# 改善箇所説明図

## 基準不適合発生箇所

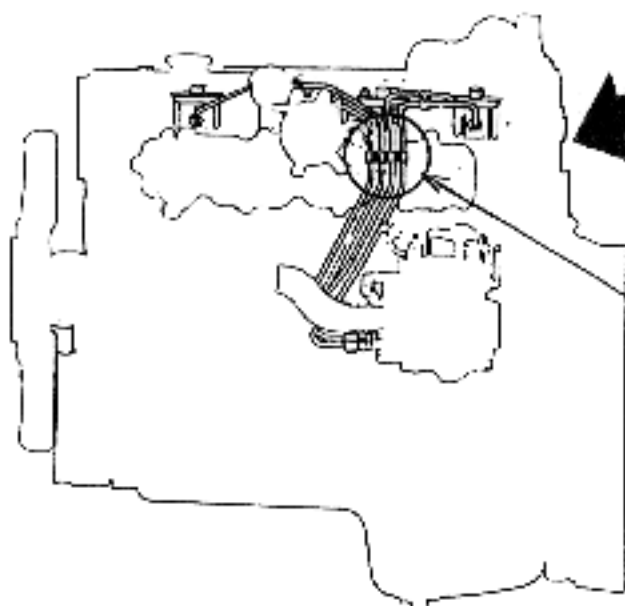
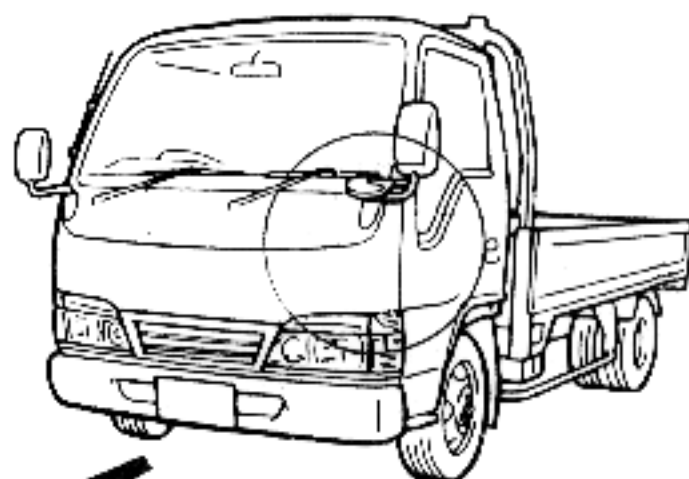
燃料装置において、原動機の噴射ポンプからの燃料パイプを保持するクリップの製造方法が不適切なため組付時に当該クリップ部に亀裂が発生しているものがあり、そのままの状態で使用を続けると、当該クリップが脱落して、当該燃料パイプが振動により折損するおそれがある。

全車両、クリップを良品と交換する。

識別：クリップ締結ボルト頭部1箇所に白色ペンキを塗布する。
